ENQUÊTE PUBLIQUE – DEPARTEMENT DE LA SEINE-MARITIME

Projet déposé par la Ferme éolienne du Moulin Sacard, relatif à une demande d'autorisation environnementale en vue d'exploiter un parc éolien de six aérogénérateurs sur les communes de Monchy-sur-Eu (76260), Saint-Pierre-en-Val (76260) et Le Mesnil-Réaume (76260)

RAPPORT DU COMMISSAIRE
ENQUÊTEUR

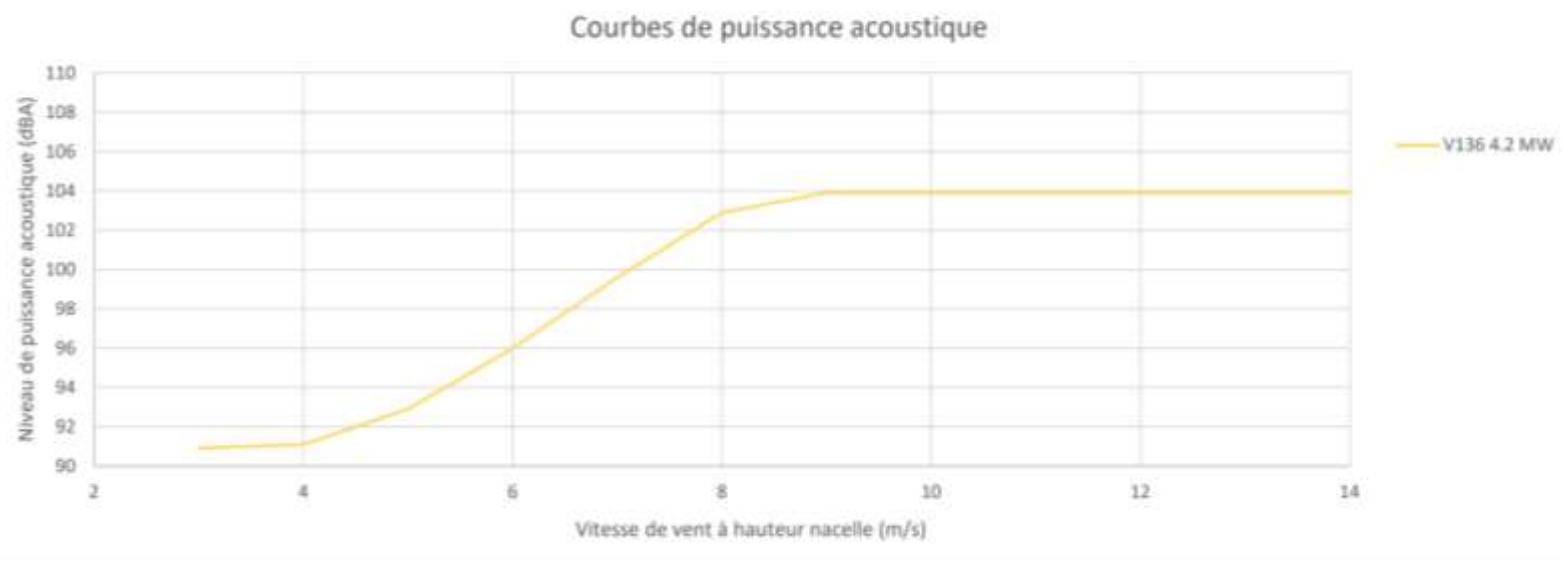
<p>réglementaires.</p> <p>Je suppose donc que des bridages seront également nécessaires pour des vitesses de vent supérieures à 12 m/s.</p> <p>Uniquement avec cette étude acoustique, le projet ne semble pas économiquement viable car avec des systèmes de bridage il sera impossible de tirer la pleine puissance de ces éoliennes.</p> <p>D'un point de vue écologique, le recyclage en fin de vie est une catastrophe, surtout concernant les massifs en béton laissé sur place sans démantèlement.</p> <p>Le recyclage des pales en matériaux composites est également un problème.</p> <p>Economiquement et écologiquement, tout m'amène à penser que l'implantation de parc éoliens n'est pas raisonnable, mais sert juste à donner "bonne image" car ce genre de projet est associé à tort à de l'énergie propre.</p> <p>Pour finir, du point de vue du développement des communes, leurs agrandissement sera compromis car impossible de créer de futures habitations autour d'un parc éolien.</p> <p>Je suis donc fermement opposé à ce projet qui apportera plus de nuisances que de bienfaits.</p>

<p>Réponse du maître d'ouvrage :</p> <p>Le niveau sonore de l'éolienne n'augmente pas après 12 m/s, l'éolienne a atteint son régime nominal.</p>

De plus à ces vitesses de vent, le bruit résiduel (bruits mesuré sans les éoliennes) est bien supérieur au bruit de l'éolienne. Ainsi les émergences (différence entre le bruit résiduel et le bruit ambiant*) dépasse le niveau réglementaire généralement entre 6 et 8 m/s, c'est pourquoi les bridages sont appliqués à ces vitesses de vent.

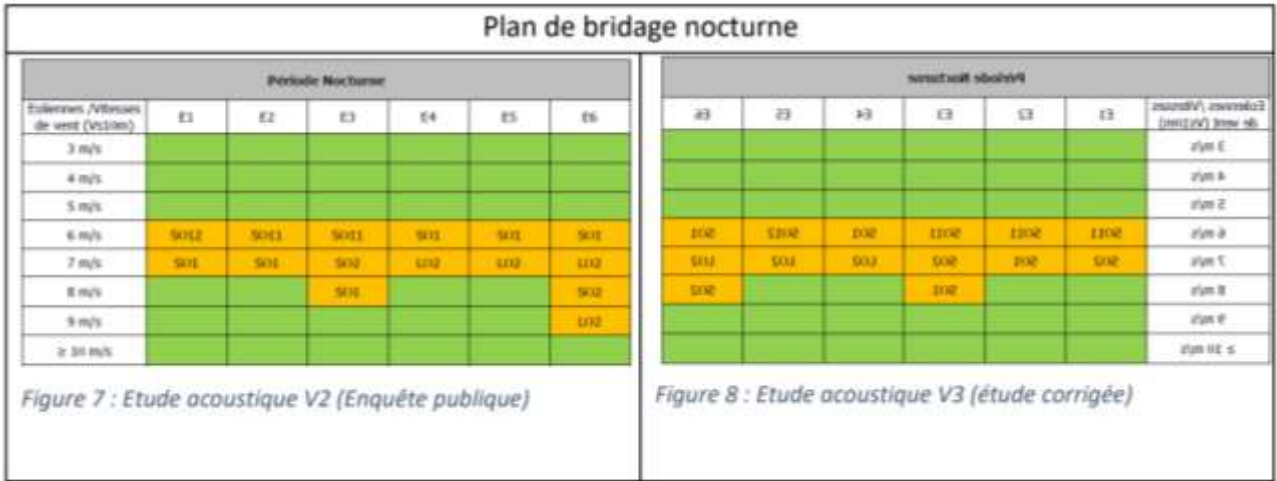
- ✓ Un contributeur fait remarquer document à l'appui que l'éolienne E1 n'a pas la même position sur le plan d'implantation et sur l'étude acoustique. Pour une vitesse du vent de 9m/s le niveau sonore engendré par les éoliennes atteindra entre 30 et 35 dB dans plusieurs lieux d'habitation, l'OMS préconise 30 dBA comme seuil à partir duquel peuvent se manifester des effets sanitaires

Question : Si t'elle était le cas, l'impact sonore est-il minimisé ?

Réponse du maître d'ouvrage

Figure 11: Etude acoustique V1 (E138)

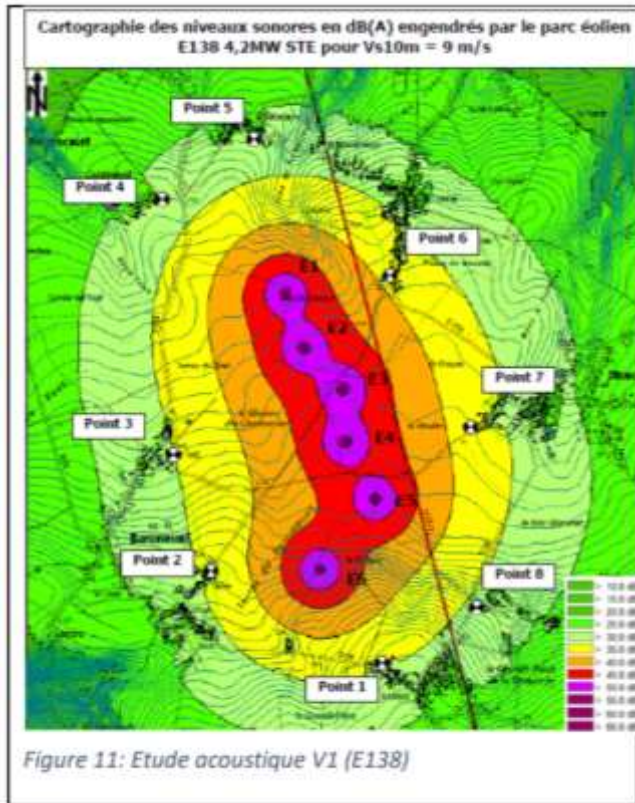
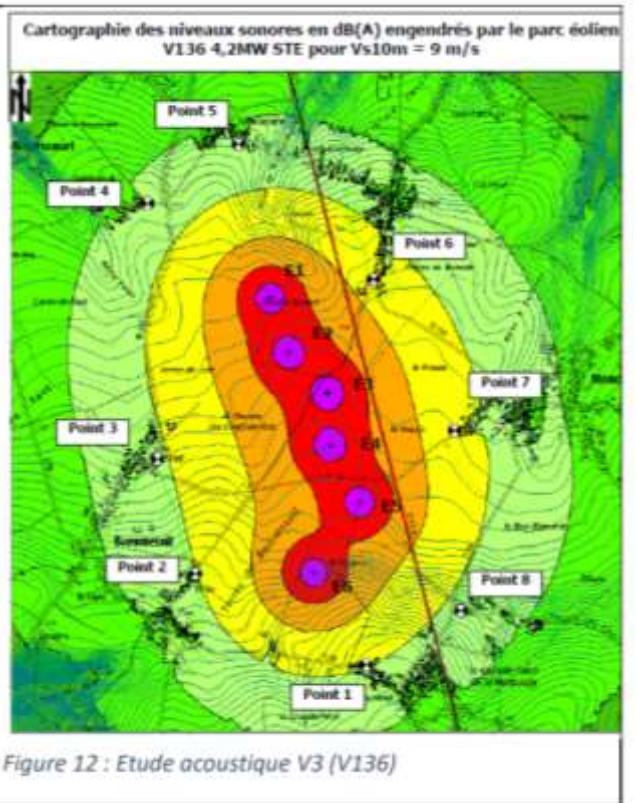
- ✓ Dans sa réponse, L'ARS en date du 11 janvier 2022, précise que l'impact acoustique potentiel est modélisé en fonction du modèle d'éolienne envisagé (ici ENERCON E138) alors que les aérogénérateurs pressentis sont des modèles VESTAS type V 136.

Questions : L'impact acoustique mesuré est-il similaire ?

Dans les deux cas la réglementation acoustique est respectée. L'ARS n'a pas jugé nécessaire de remettre à jour son avis, le changement étant notable (les deux machines sont proches) mais pas substantielles.
